工程指示 / 要求簡箋(E.I.)

工程指示編號：EI / 0491 / 19

工程編號：J - 837

工程名稱：觀塘裕民坊

6x10 毛條

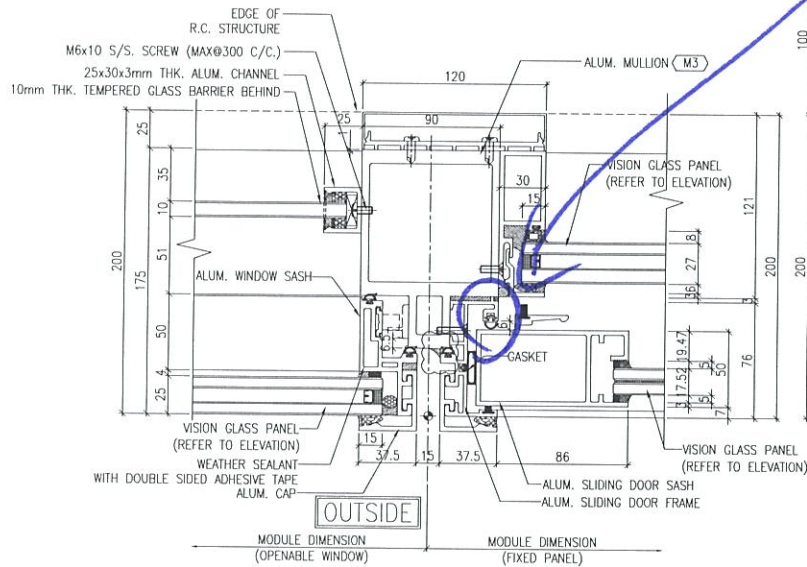
因 EI9755 已到 J 版，無法登記，現 EI0491 為 EI9755 修改版請留意: F 版: 1) 修改#21 毛條，需要改成沒有膠片(按附圖)2) #21 數量增加，趟門企框 2 個位置改用此毛條3) #19 數量減少，減去改去毛條數量

21	F版新增		6x10毛條	J837-6X10毛條	黑色	28875	125	29000	米	SD框邊膠條（趟門框室內底橫+趟門框室內企）	1800	1800	1800	1800	21800
註明：2019.09.11修改內容，依據E11033增加第20行生窗頂部用防水膠條
